北海岸河川環境營造計畫
生態保育措施計畫書(修正版)

執行機關：新北市政府

109年8月17日「水環境改善計畫專案審查小組」第十二次會議
會議紀錄意見回覆

109年6月16日「全國水環境改善計畫」第4批次
 「北海岸河川環境營造計畫」及「二重疏洪道出口堰親水環境再造計畫」生
 態保育措施計畫書(修正)
 初審會議紀錄意見回覆

圖 1 八蓮溪工程位置圖

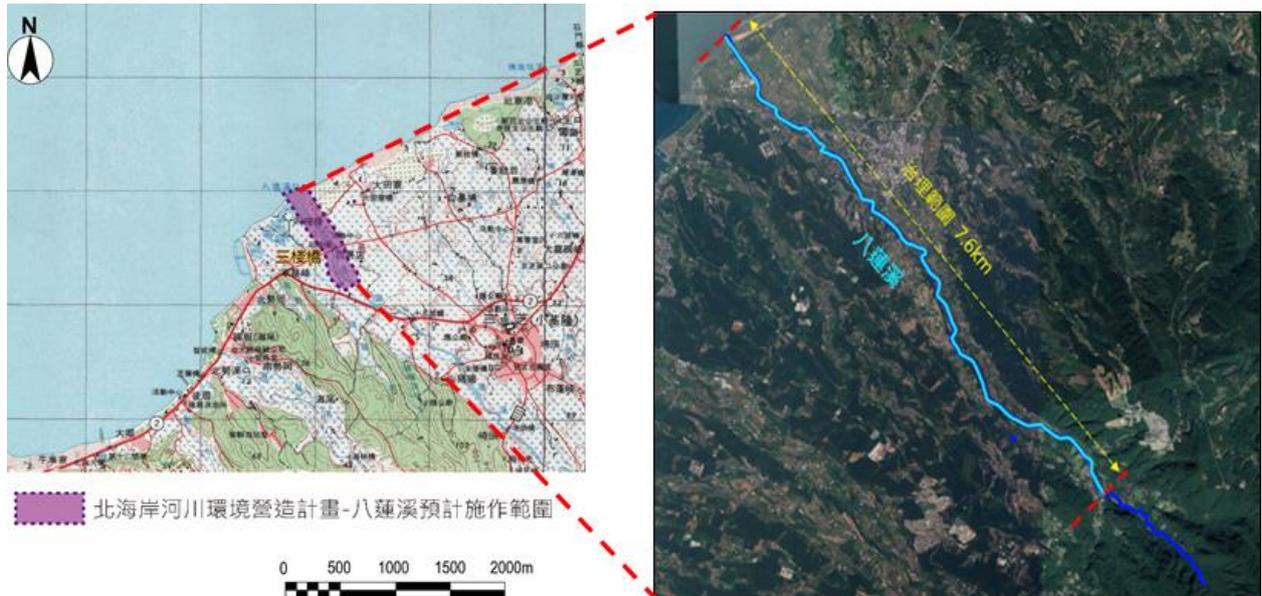
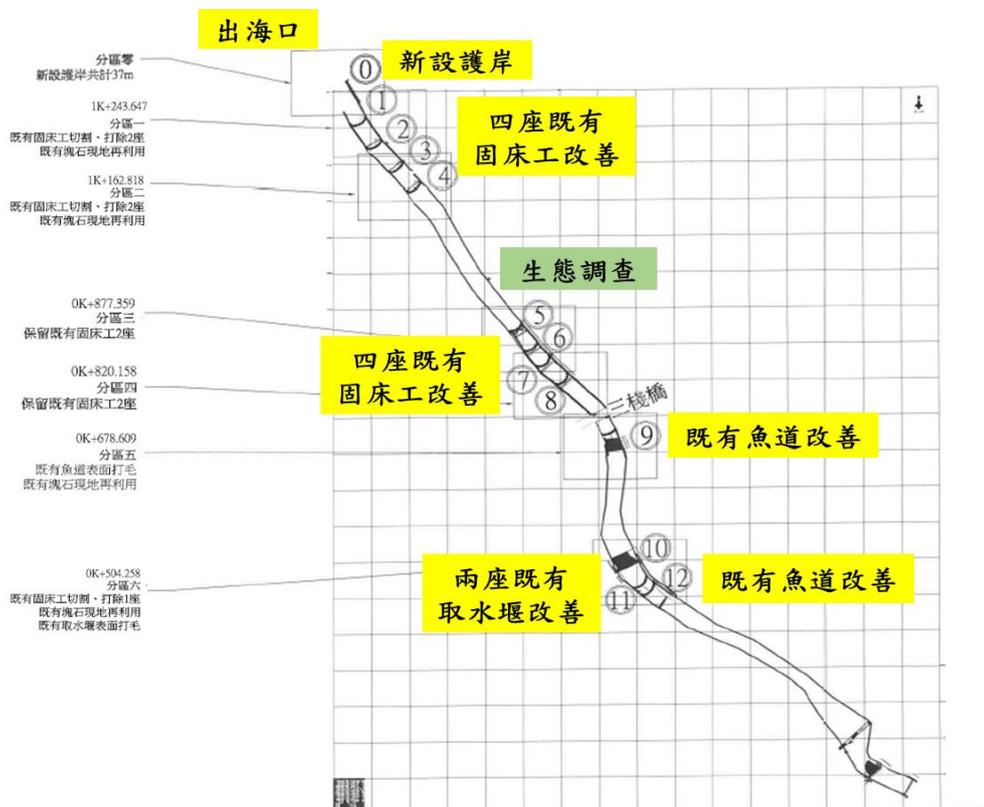
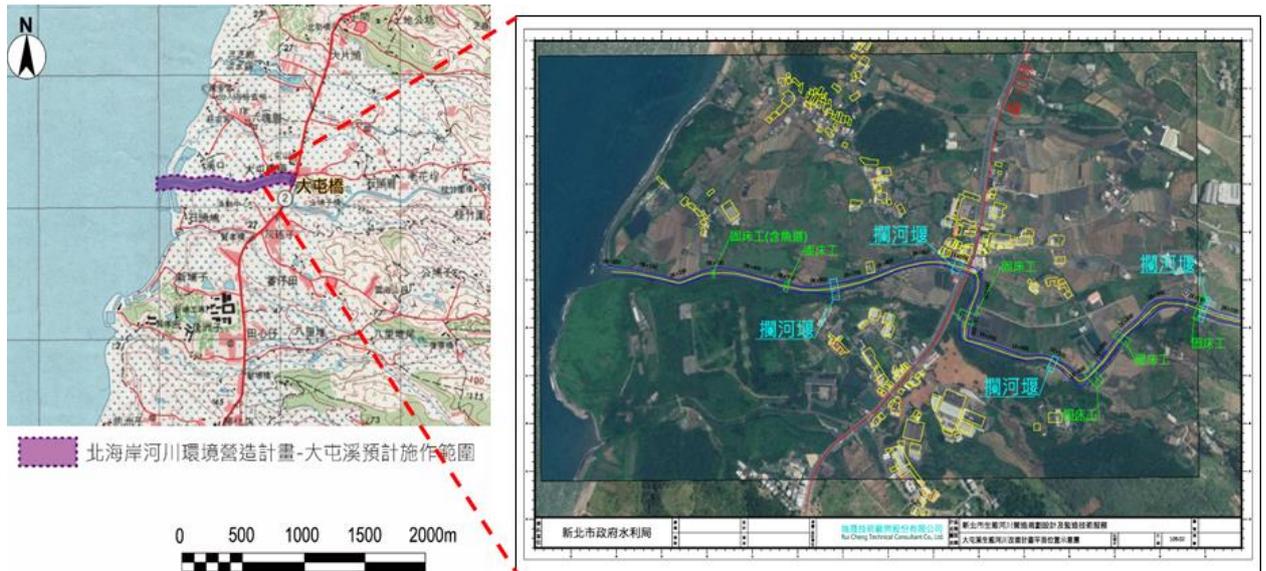
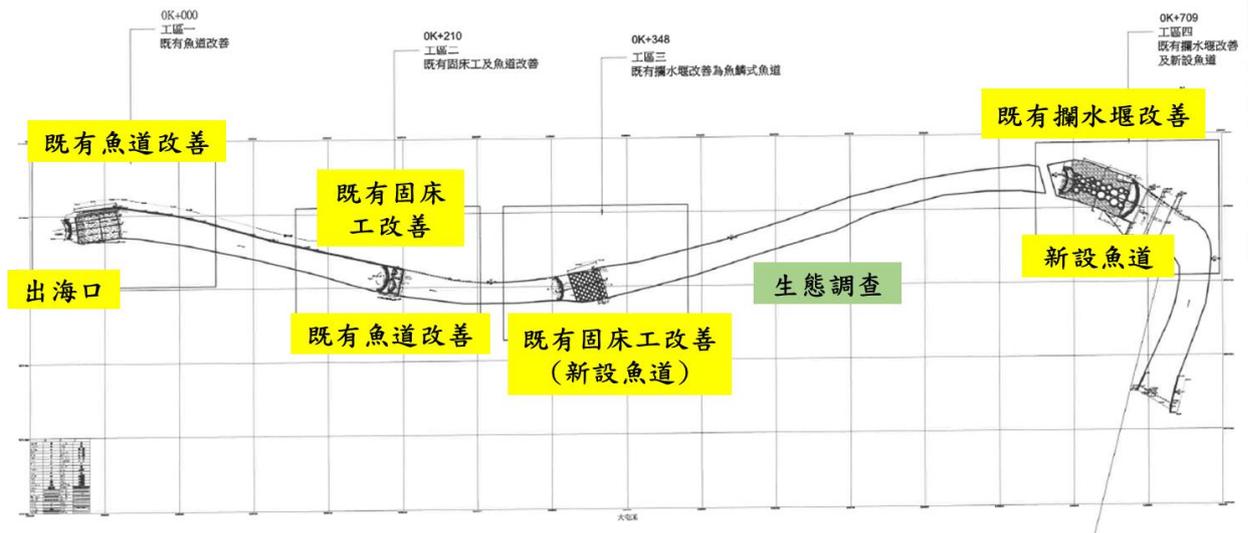
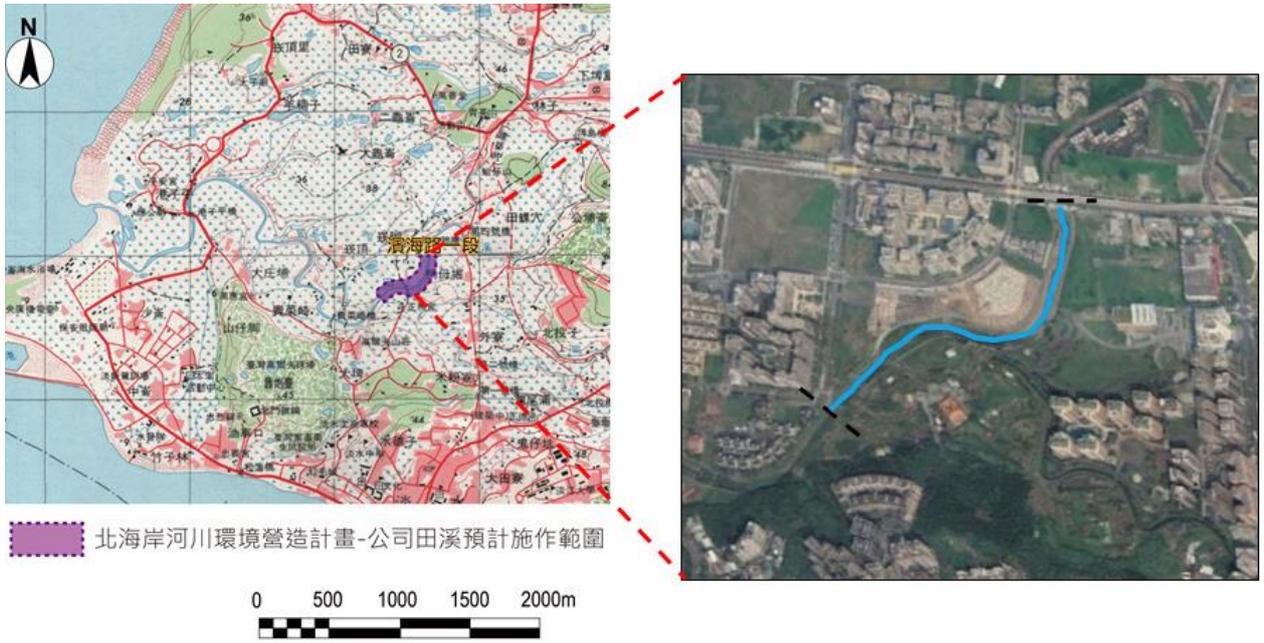
審查意見	回覆內容
<p>三、 林委員連山</p>	
<p>(一) 圖 1-圖 6 基地位置與工程內容請在範圍圖中做更明確標示。</p>	<p>已將原圖修改為工程位置圖及施工位置圖，詳見 P.3~P.5，圖 1~圖 6。</p>
<p>(二) 圖 8-圖 10 八蓮溪與公司田溪現場照片未標示里程樁號，且照片較不清晰。</p>	<p>已更新較高解析之現場照片，詳 P.7~10。</p>
<p>(三) P31 本計畫建議工程設計時即考慮迴避與縮小原則，並減少工程施作範圍，因此建議：僅針對要打除或修繕的固床工及魚道整修部分進行施作即可，及儘量降低護岸高度與坡度及設置讓生物通行的斜坡通道等均屬具建設性的建議，唯設計階段有無採納？需否進一步審視？</p>	<p>本案就既有固床工及攔河堰其既有高程以不動為原則，後以砌石手法做改善，以拉長魚道長度以降低其坡度，以利洄游魚類洄游。</p>

圖 9 大屯溪現場照片

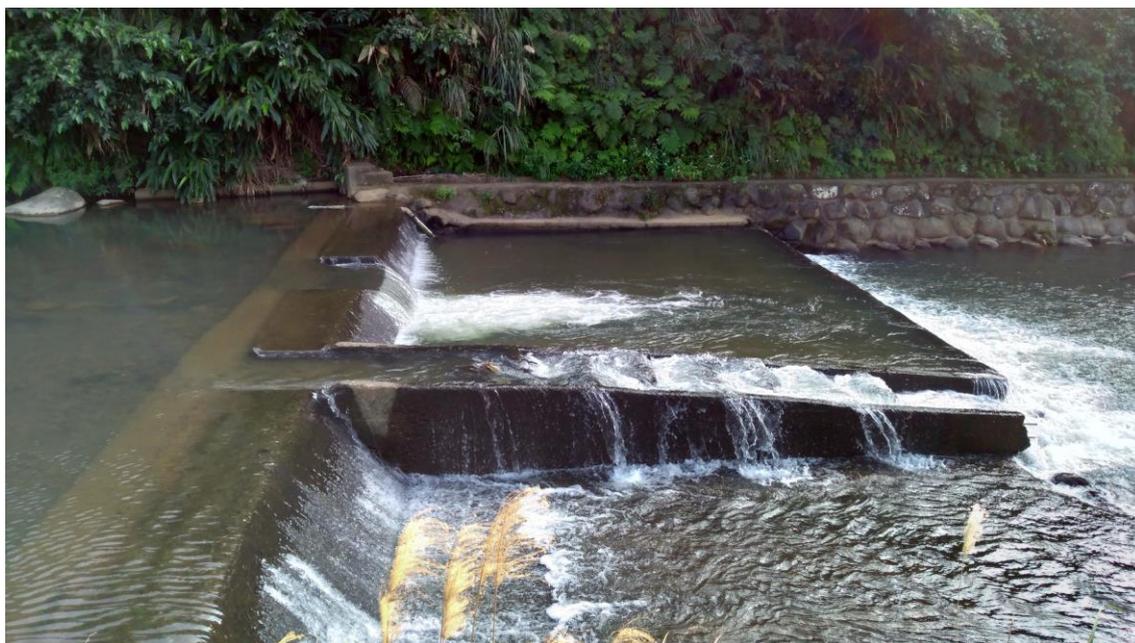
審查意見	回覆內容
<p>(四) P32 本計畫所建議讓台灣石(魚賓)、馬口魚能不受固床工阻隔，所提的砌石魚鱗式魚道拱型弧面朝上游砌石等工法，它面對上述魚類的迴游影響究正面或負面？建議需進一步確認。</p>	<p>根據臺大李培芬老師團隊建議固床工高低落差應於 50 公分以下，以利迴游生物逆流而上，然而目前現況固床工高低落差過大，相信經過本次工程的改善，對迴游性魚類有正面的影響。</p>
<p>(五) 依 P8 大屯溪 0K+640 及 1K+000 之攔河堰予以拆除或降低，則現有二岸防洪構造物之堤腳及跨河構造物（如果有）之基礎均將隨之降低，應考量加固之需要性。</p>	<p>本案之攔河堰，均為保持原高程及不影響河防安全為原則。</p>
<p>(六) P45 所提八蓮溪因河道設置過多攔河堰或固床工，影響河道縱向計畫致每遇豪雨而低窪河段常氾濫，而本計畫除兼顧河川生態外，對於會引起氾濫的固床工現況，應進行整修。</p>	<p>本案就既有固床工及攔河堰其既有高程以不動為原則，後以砌石手法做改善。</p>
<p>(七) P47 公司田溪擬拆除既有格框護坡及採微型樁來形成水際蜿蜒線，請評估所動的工程體量否否太大？有關拆除格框護坡部分會否影響邊坡穩定？</p>	<p>本案無拆除既有格框護坡工程，僅就現有破損部分做整理，並不會影響到原本的邊坡穩定。</p>
<p>(八) 如有拆除或降低固床工頂高者，應特別考量後續縱向切割所造成的堤岸安全問題。建議應把改變後的縱坡降予以繪製並評估會否造成安全問題。</p>	<p>本案之固床工，均為保持原高程及不影響河防安全為原則。</p>
<p>(九) 由於工程設計圖與生態報告乃分別提出，宜建立查核機制，以了解落實情形。</p>	<p>生態團隊、設計團隊和承辦單位在設計階段已召開多次工作會議，也確實將回饋機制納入設計圖當中，後續生態團隊也會持續追蹤，將生態保育措施自主檢查表納入施工計畫書中，邀請 NGO 參與協助，並規定施工單位確實遵照保育措施施工，同時請施工階段的生態團隊持續追蹤、列管。</p>

圖 19 全斷面砌石拱型固床工魚道構造圖

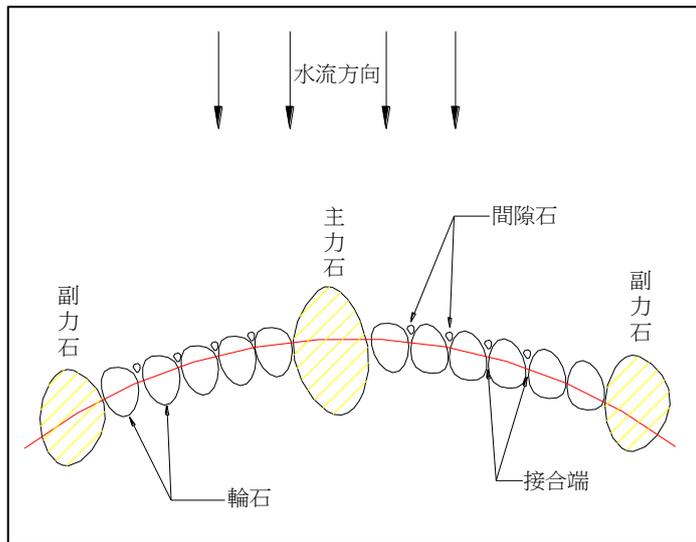
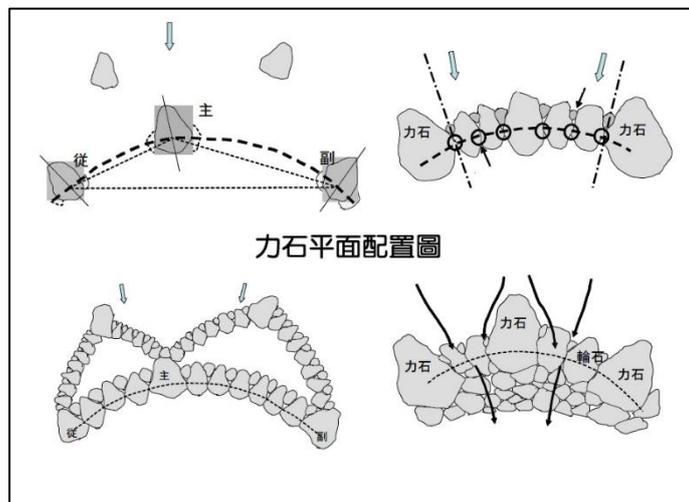
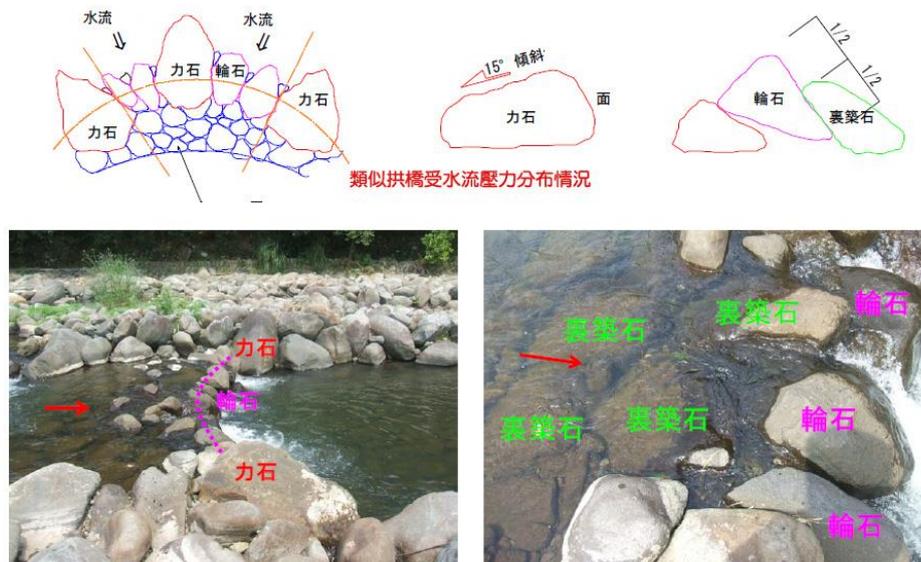
9.p38 砌石拱型固床工應說明固定方式與有無使用混凝土固定。且溪流底質石組成變化，石塊從上游朝下游變少，礫石與沙泥則增加，形成的棲地型態不同，棲息的生物亦不同，如以砌石設置應考量自然河溪的縱向變化。但如在大型石塊已少的溪流，取石設砌石工法，又再次改變溪流，不可不慎；後續在施工保育對策應明確說明哪些石塊形成穩定棲地不宜使用。

9.本案除既有底層為混凝土外，其砌石拱型固床工地層均為以砌石方式做為固定方式，且其高程以原既有高層為原則做施作。

圖 29 營造生物棲息空間(大屯溪-納入生態保育後設計圖)

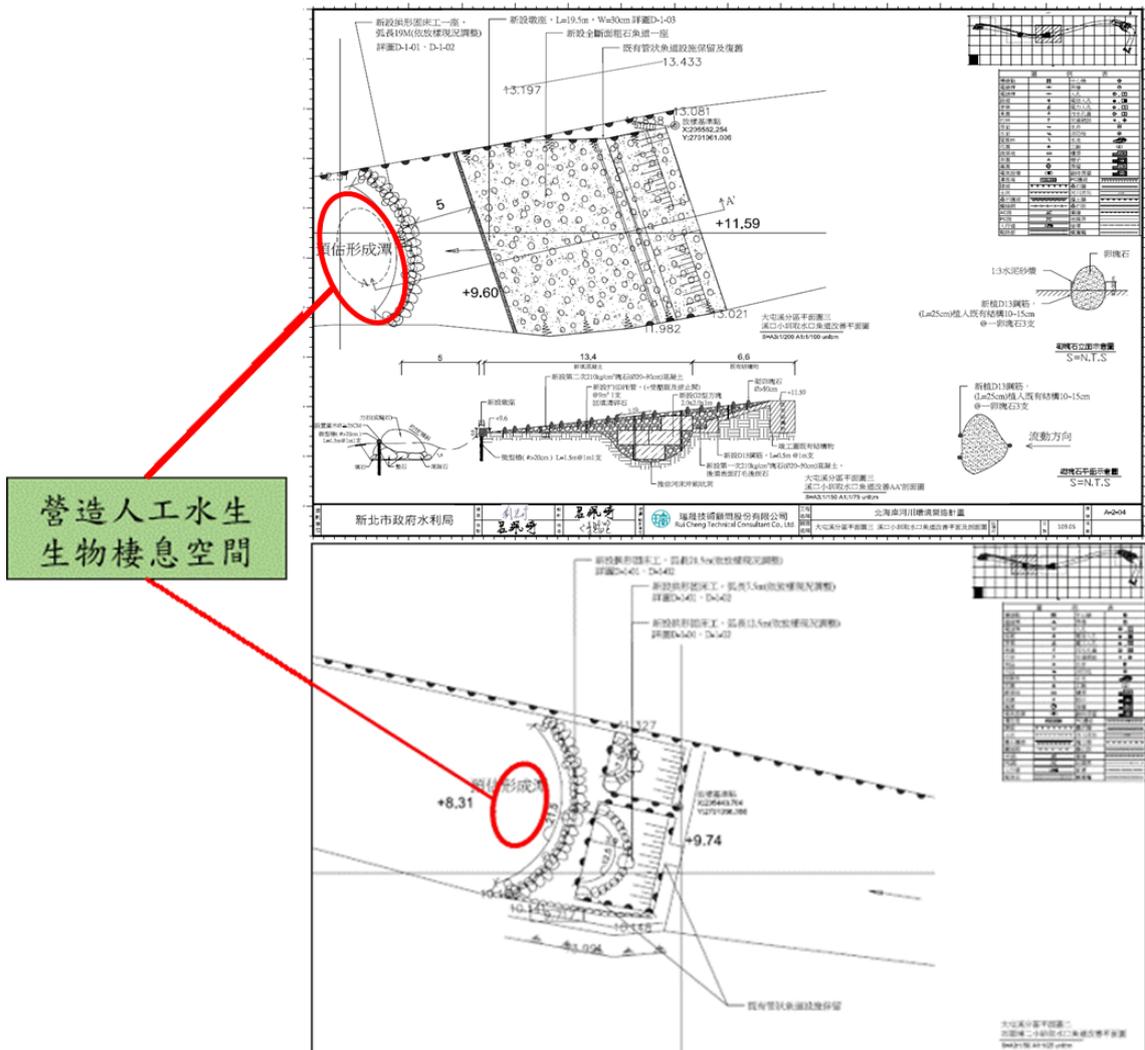
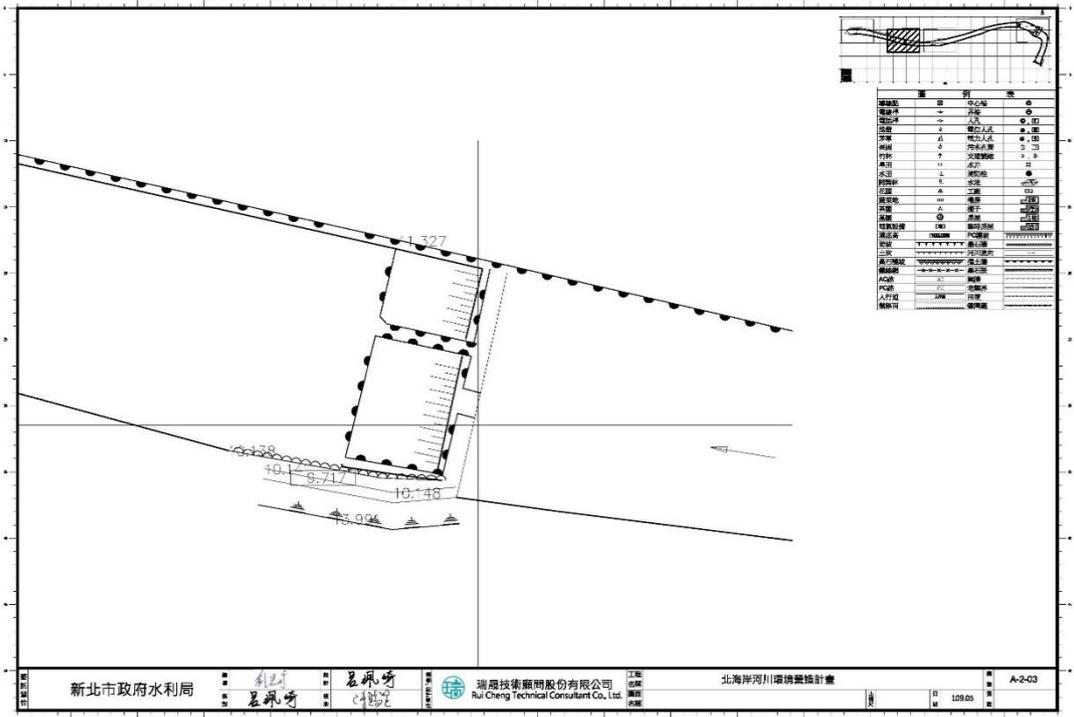
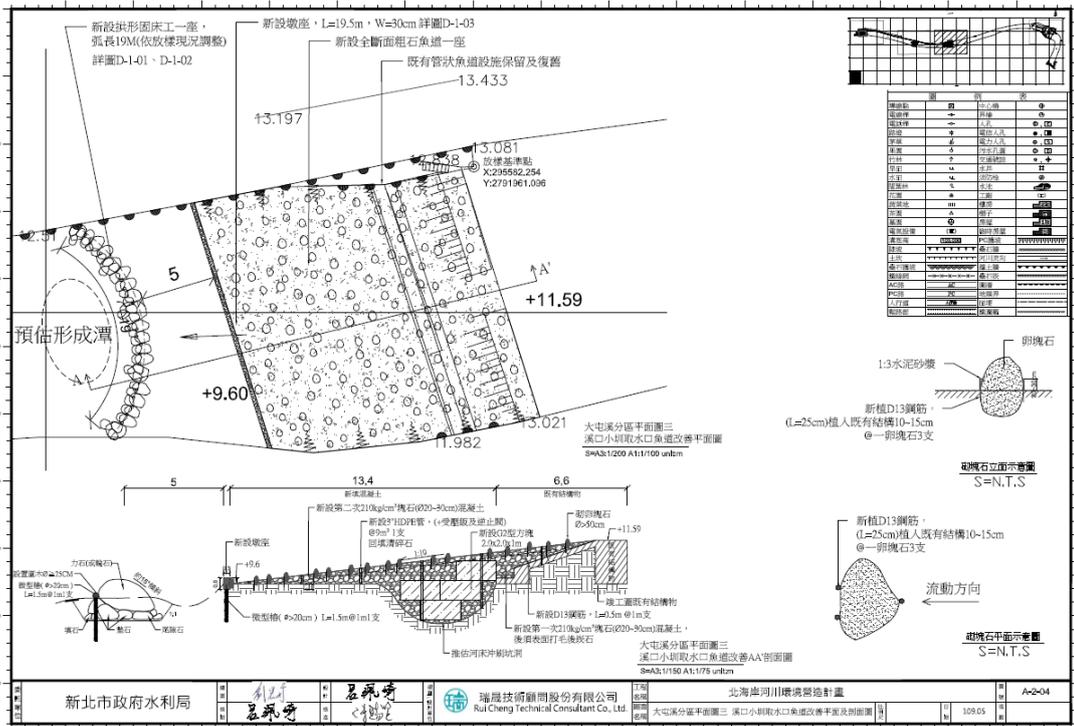
審查意見	回覆內容
<p>(1)p-43、p46 圖 26 本案的魚鱗式設計對溪流生態系的影響遠高於其可能的通道效益。</p> <p>(2)p-43 圖 26 如施工須填滿既有固床工下方水潭後，再設拱型固床工，其對生態的影響大於水潭營造效益(水潭深度與流量及落差有關)。拱型砌石固床工下方所形成的水潭深度與面積不如固床工下方所形成的水潭；兩者水流與深度不同，生態功能不同；拱型砌石固床工下方水潭可供覓食機會較高，固床工下方水潭供生物活動棲息及蔽護的效益較高。且後續未見水潭設置的補償對策。</p> <p>(3)P48 圖 32 在護坦工下游為沙石堆積處，在該處設固床工難以改變沙石堆積而形成沖刷水潭。</p> <p>11.p99-p101 內容未見保育措施團隊對各該意見的回應與處理。</p>	
<p>(七) 基於本案直接在已形成自然穩定的溪流生態系施作改變，保育措施計畫應更審慎而週全評估設計內容對生態系的效益與影響，以及採取該設計內容的保育對策及後續施工所必須注意的內容，建議修正後再審。</p>	<p>生態團隊、設計團隊和承辦單位在設計階段已召開多次工作會議，並於 109.9.11 及 109.10.3 召開 2 次北海岸平台會議討論，並於 109.11.17 現地勘查(詳附錄 7)，直接與 NGO 團體及在地居民溝通，使設計更符合生態河川概念及當地民眾需求，後續生態團隊也會持續追蹤，將生態保育措施自主檢查表納入施工計畫書中，邀請 NGO 參與協助，並規定施工單位確實遵照保育措施施工，同時請施工階段的生態團隊持續追蹤、列管。</p>

圖31 將原設計的魚鱗式魚道改成粗石斜坡式魚道設計(大屯溪)

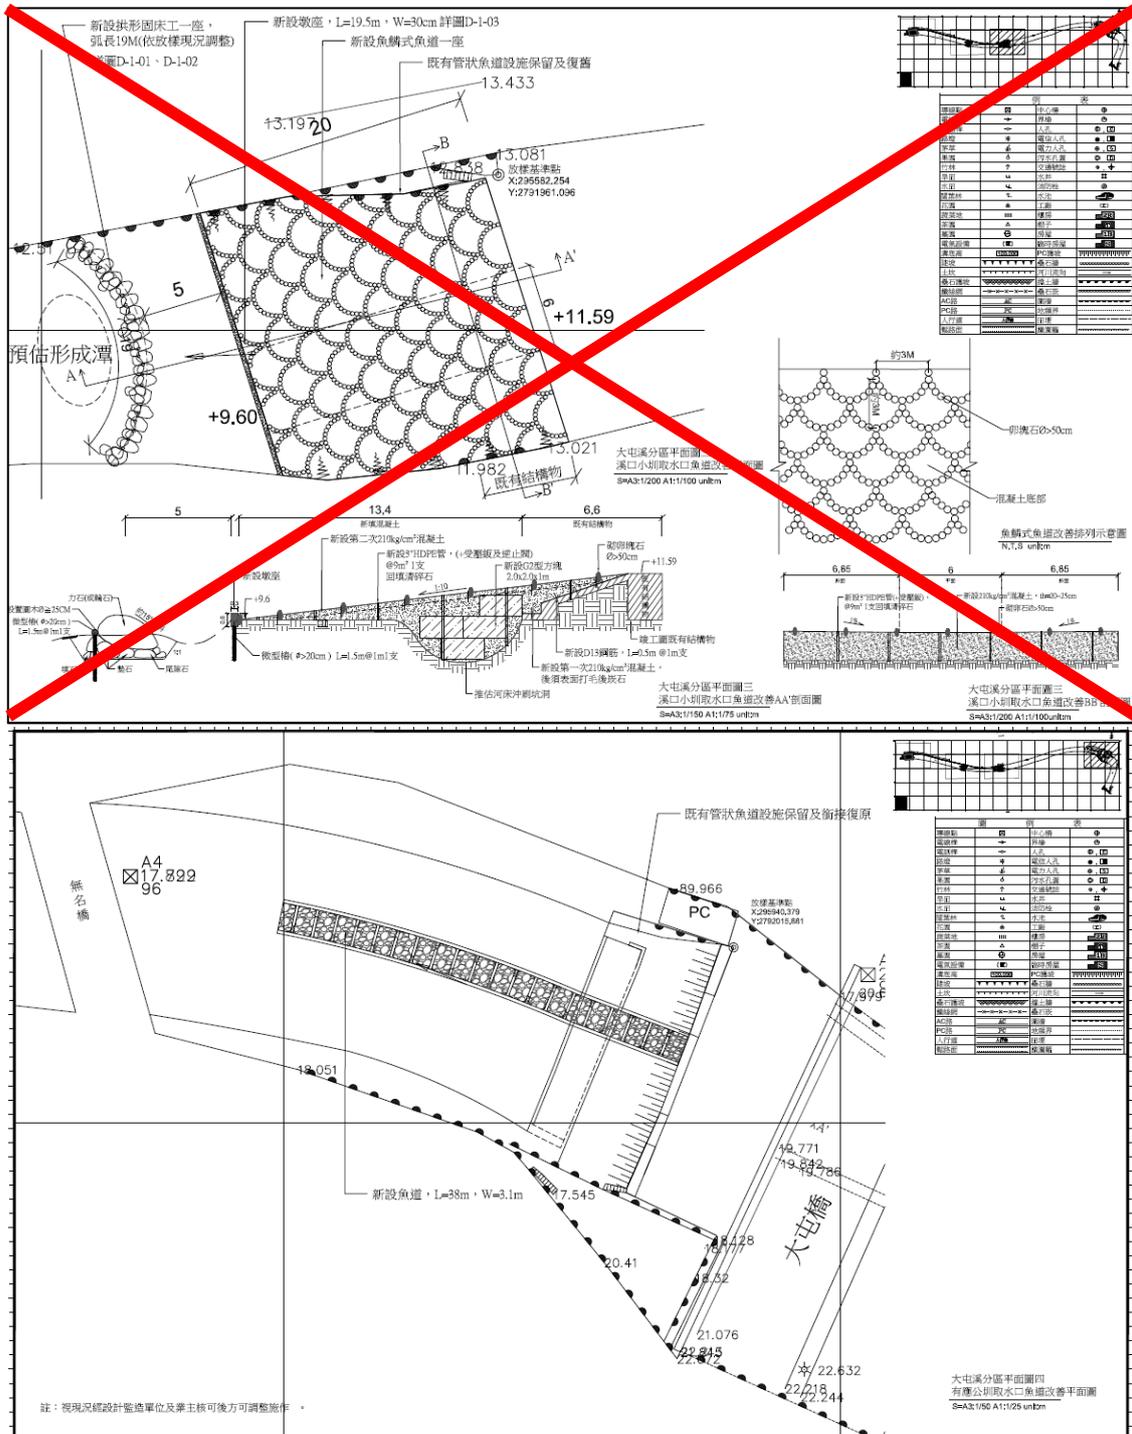
審查意見	回覆內容
<p>(四) 雖許多資料蒐集可在施工前中後進行調查與監測的內容，但這些基礎資料是呈現其各溪段所連接的整條溪流的生態現況，如在設計時即有這些基本資料參考，才更能據以說明本案設計內容及其必要性；以及擬定保育措施計畫時，評估設計內容對生態的正面與負面影響的必需資料，而採取的必要保育對策。尤其是在溪流中進行較劇烈改變時(如魚鱗式通道改變局部溪流型態)，更需有相關棲地及生物資料作為施作方式與保育對策訂定的依循。如在發包施工廠商後，在施作階段實難以再大幅修正。</p>	<p>目前已編列施工階段生態檢核費用，且生態團隊、設計團隊和承辦單位在設計階段已召開多次工作會議，也確實將回饋機制納入設計圖當中，將生態保育措施自主檢查表納入施工計畫書中，邀請 NGO 參與協助，並規定施工單位確實遵照保育措施施工，同時請施工階段的生態團隊持續追蹤、列管，如工程施工中遇到環境劇烈改變時，會再邀請承辦科室、生態、監工及施工團隊一同提出解決辦法。</p>
<p>(五) 設計團隊與保育措施計畫團隊在設計過程與擬訂保育對策時，建議更密切就上述各項資料討論，如本案細部設計內容與本報告的保育原則(朝著加速生態復原角度切入)，及保育對策(如護岸等等)仍多有差別，其間應就設計主軸與保育對策再行討論。期細設團隊能真正從現有固床工最小改變方式、工程量體最少化、混凝土少量化、以自然材質塑造局部棲地多樣化等方向思考，而非在溪流中以混凝土設置龐大的構造物。</p>	<p>經 109/6/16 的審查會及兩次北海岸平台會議後(詳附錄 7)，設計與生態團隊跟水利局溝通討論後，已取消大屯溪的全斷面魚鱗式魚道，改採取混凝土少量粗石斜坡式魚道設計並且設置在河道中常水位，以利生物棲息，詳附錄 9。</p>

大屯溪原本設計為全斷面魚鱗式魚道，後續與北海岸平台成員討論後將改成粗石斜坡式魚道以及亂石全斷面式魚道，將大屯溪及八蓮溪的魚道設計變更為更符合自然狀態的魚道設計，設計圖詳見附錄 9。
